改善箇所説明図

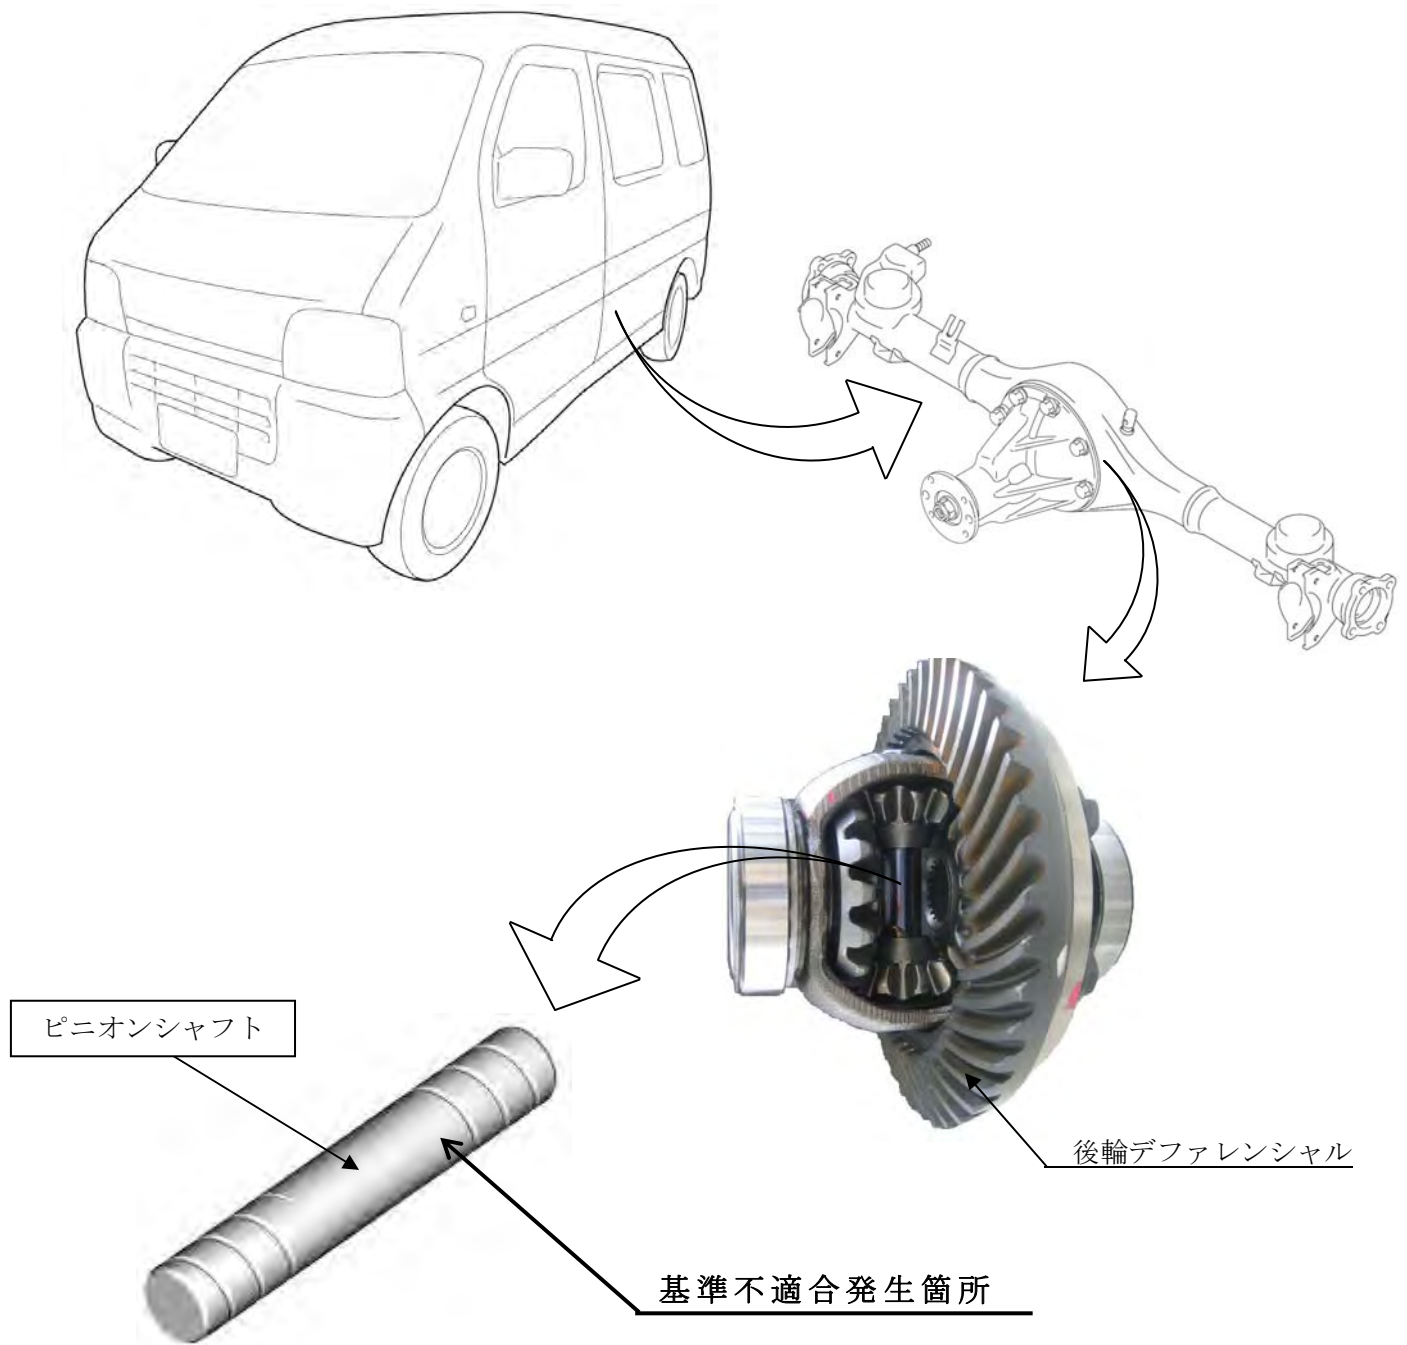
手動変速機付車において、後輪デファレンシャル（差動装置）のピニオンシャフトの強度が不足しているため、過大な荷重がかかる走行を繰り返すと、当該ピニオンシャフトが折損する可能性がある。そのため、異音の発生、または走行不能となり、最悪の場合、車輪がロックするおそれがある。

全車両、当該ピニオンシャフトを対策品に交換する。

注： は交換部品を示す。

識別：ID プレートに青色のシールを貼付する。
